『福島第一原子力発電所第1～4号機に対する「中期的安全確保の考え方」に基づく施設運営計画に係る報告書』の補正内容について

本日、「福島第一原子力発電所第1～4号機に対する「中期的安全確保の考え方」に基づく施設運営計画に係る報告書」のうち、以下の内容について、原子力規制委員会へ提出しました。

多核種除去設備ホット試験の実施に向けた安全性評価
【その3(5章)】

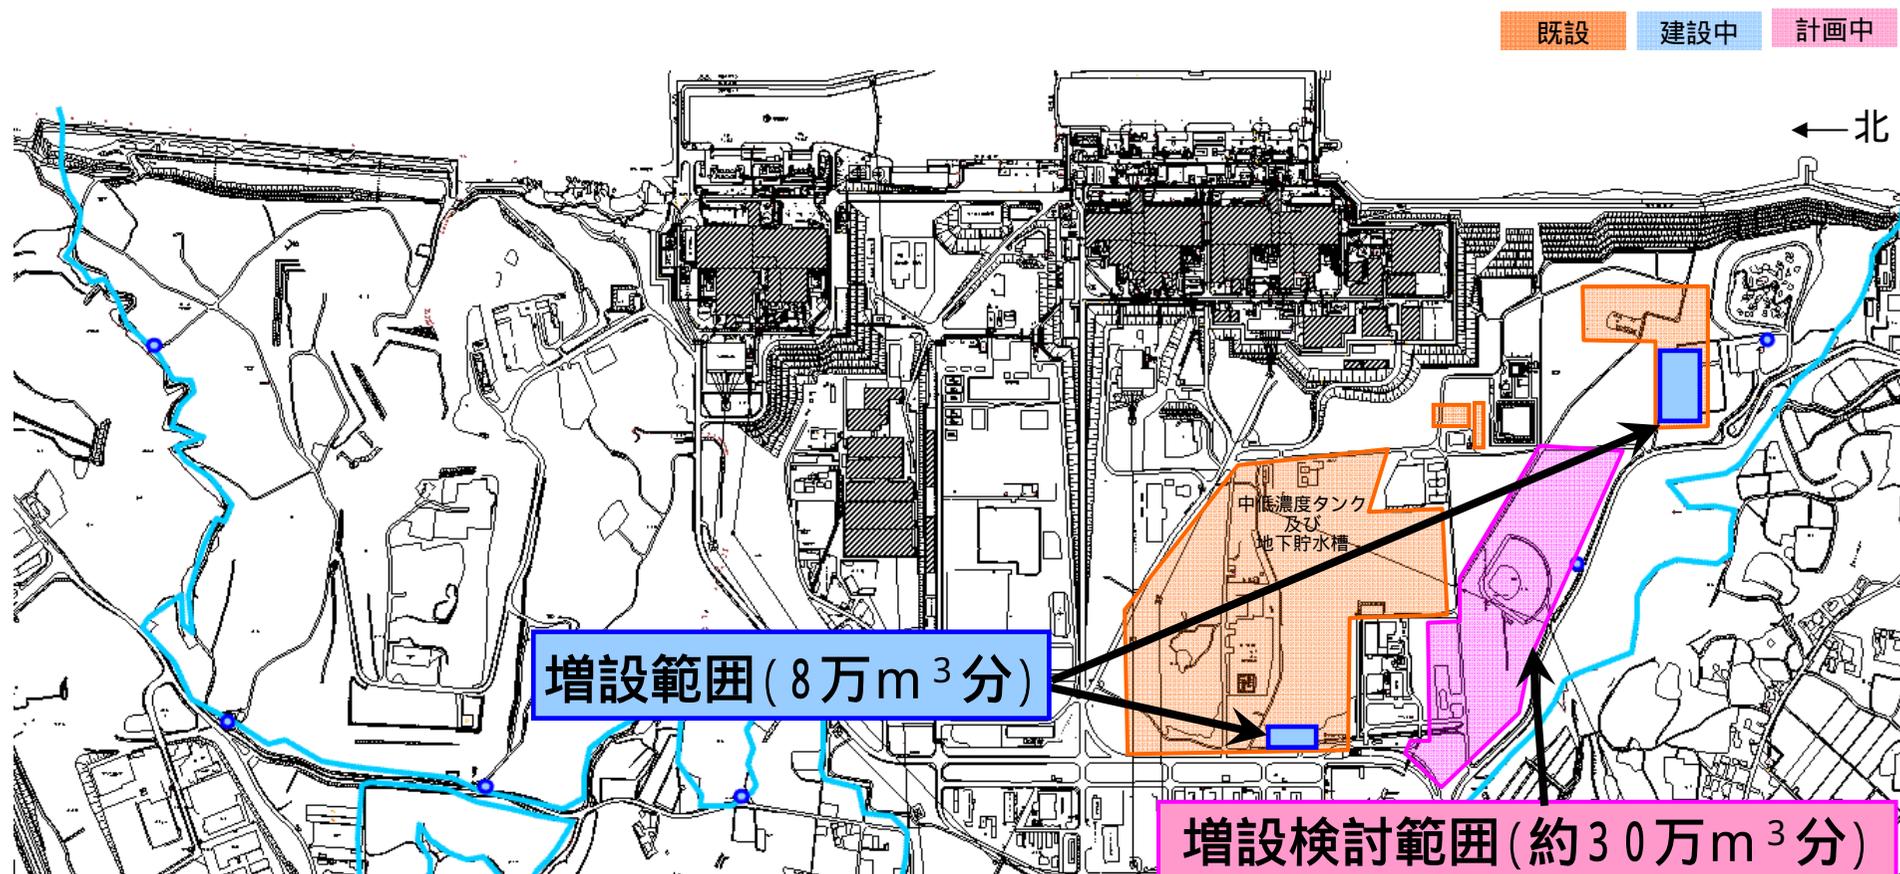
多核種除去設備ホット試験の実施に向けた安全性評価については、原子力規制庁の評価案に基づき、以下項目について補正を行いました。

- 多核種除去設備のリスク評価
- 高性能容器（以下、HIC）の取り扱いにおける安全性確保のための対策
 - 落下時の漏えい発生防止対策（HIC落下時健全性評価）
 - 漏えいが発生した場合への対策（漏えい物回収手順の検討と被ばく線量評価）
- HIC貯蔵時における長期健全性評価
 - 照射劣化の影響評価

-【1】 処理済水を貯留する中低濃度タンクの増設計画について

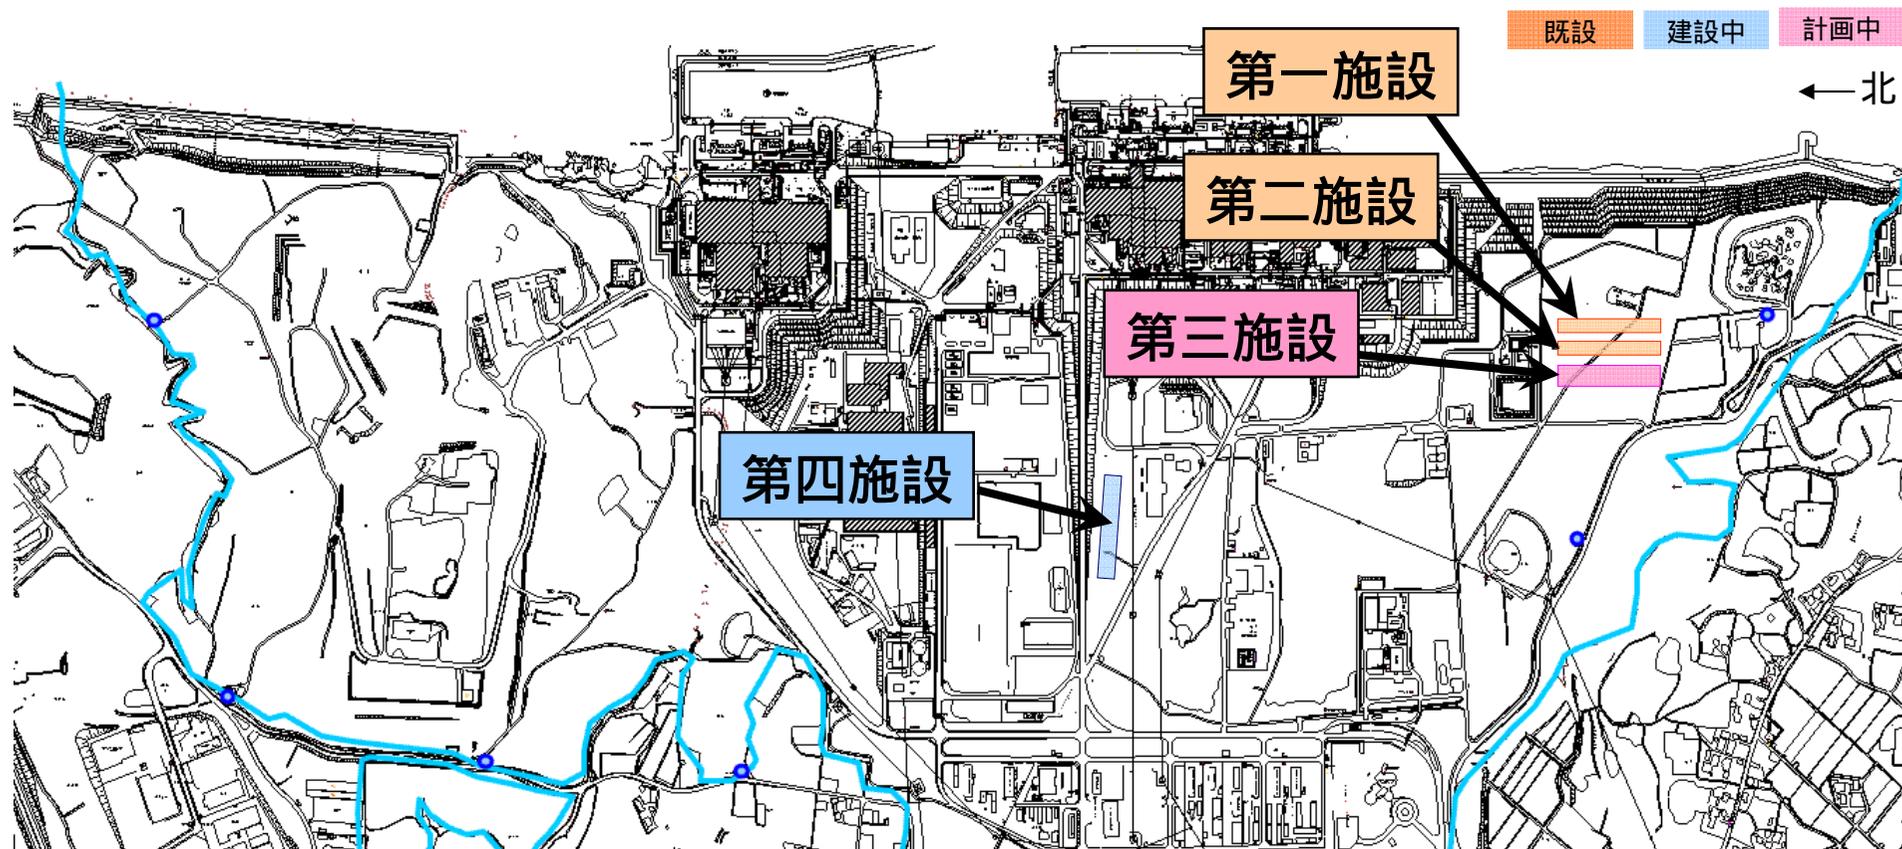
- 処理済水を貯留するタンクを設置
- 中低濃度タンクとして、8万m³の増設工事を実施中であり、今後約30万m³の増設を検討している
- 「福島第一原子力発電所における信頼性向上対策に係る実施計画に係る更なる対応（2．貯留タンクの増設計画）に関する報告（補正）」（H24.9.7）を反映したものの

-【2】 一時保管施設（第三、第四施設）の建設について

- 多核種除去設備の高性能容器(HIC)の格納容量を確保するため、第三施設を建設予定。
- セシウム吸着装置（キュリオン）、第二セシウム吸着装置（サリー）の吸着塔（現在、第一施設にて保管）を敷地境界寄りから移転させるため、第四施設を建設中。
